ご愛用車の自主改善（無償修理）についてのご案内

件名	株式会社アイ・シー・エル製 「アイドリングストップクーラー（i-Cool Hi）」自主改善
対象品番	1-8670-0217-0、1-8670-0220-0
対象販売期間	1. 1-8670-0217-0 2020年7月2日～2021年2月26日 2. 1-8670-0220-0 2020年5月28日～2020年7月29日
不具合内容	トラック用の後付け部品として販売しているアイドリングストップクーラー（i-Cool Hi）において、電装基板ボックスの防水性が不十分なため、当ボックス内に雨水等が侵入するものがあります。そのため、最悪の場合、基板上の電気回路においてトラッキング現象が発生し発火に至る場合があります。
改善内容	基板ボックス内に水の侵入が考えられる場合は、室外機を交換します。 又は、基板ボックス内に水の侵入が考えられない場合は、基板ボックスにシーラントを塗布します。
改善箇所	裏面の改善箇所説明図をご参照願います。
作業時間	約0.25～7時間となります。 ※お車の架装/仕様の内容によっては、更にお時間をいただく場合があります。

改善箇所説明図

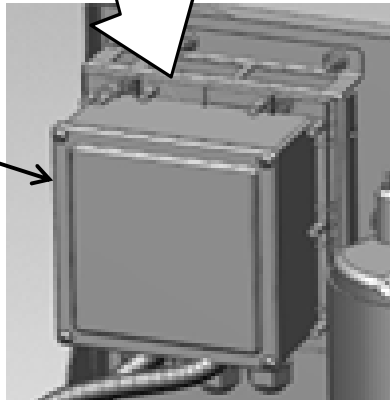
不具合発生箇所

室外機

基板ボックス

改善の内容:

基板ボックス内に水の浸入が考えられる場合は、室外機を交換します。又は、基板ボックス内に水の浸入が考えられない場合は、基板ボックスにシーラントを塗布します。
